TI-MA 126 A

Universal Handsender für die IR - Fernbedienungen des Verstärkers I84 Art.-Nr.: 0039130

Universal hand transmitter for remote controls of the amplifier I84 Part no. 0039130

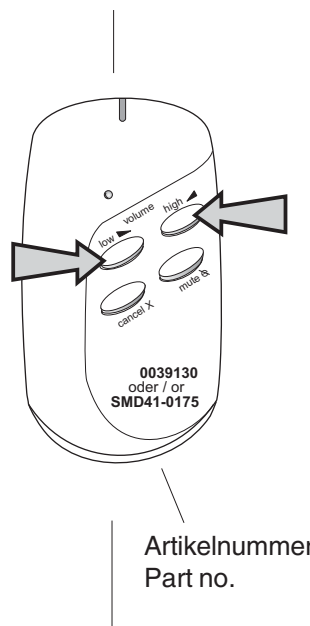
Die beiden bisher für I84 eingesetzten Handsender werden durch einen Universalhandsender ersetzt. Dieser ist nach einer Umprogrammierung in der Lage, auch den neueren Dekoder mit Wahlmöglichkeit anzusprechen.

The two hand transmitters for jukeboxes with amplifier I84 used up to now will be replaced by a universal one. After a reprogramming it is able to work with the newer decoder with selection option too.

Der Handsender mit der Artikelnummer 0039130 ist nach dem Einsetzen der Batterien, auf Deutsche Wurlitzer GmbH Telecontrol 0039074 programmiert. Er kann auf den Dekoder mit Wahlmöglichkeit ("Infrared remote volume and selection system") umprogrammiert werden, indem die beiden Lautstärke-tasten (Pfeile) ca. **6 sek. lang gedrückt** werden.

After you have inserted the batteries the transmitter with the part no. 0039130, is set to work with the Deutsche Wurlitzer GmbH Telecontrol 0039074. You can set it to work with the decoder with selection options (Infrared remote volume and selection system), **by pressing both volume buttons (arrows) for approx. 6 seconds.**

Handsender mit der Art.-Nr. SMD41-0175 (für USA) sind vorzugsweise für Dekoder mit Wahlmöglichkeit programmiert. Diese werden durch 6 sek. langes Halten der Tasten auf der Telecontrol

Transmitters with the part no. SMD41-0175 (for USA) are programmed preferably for decoders with selection option. Pressing of the two buttons sets the transmitter to work with the Telecontrol.

Transmetteur manuel universel pour réglages et contrôles de l'amplificateur I84 par infrarouge, N° Art. n° 0039130

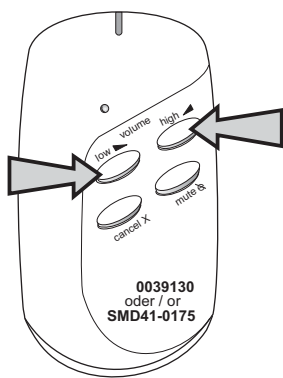
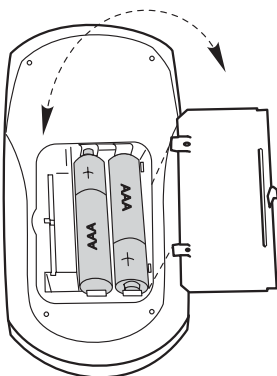
Les 2 télécommandes manuelles utilisées jusqu'à présent pour les réglages de l'amplificateur I84 des Jukes-Boxes Deutsche Wurlitzer GmbH seront remplacées par un transmetteur universel. Après reprogrammation, il pourra fonctionner avec le plus récent décodeur et également l'option des sélections.

Après avoir inséré les batteries, le transmetteur avec Art. n° 0039130 est prêt à fonctionner avec le boîtier de télécontrôle Deutsche Wurlitzer GmbH n° 0039074. Vous pouvez le régler avec le décodeur pour les options de sélection (réglage du volume par infrarouge et système de sélection) en **appuyant approximativement 6 secondes** sur les 2 boutons "volume" (flèches).

Les transmetteurs avec l'art. n° SMD41-0175 (pour USA) sont programmés en priorité pour les décodeurs avec option de sélection. En pressant sur les 2 paire de boutons, le transmetteur pourra fonctionner avec le télécontrôle.
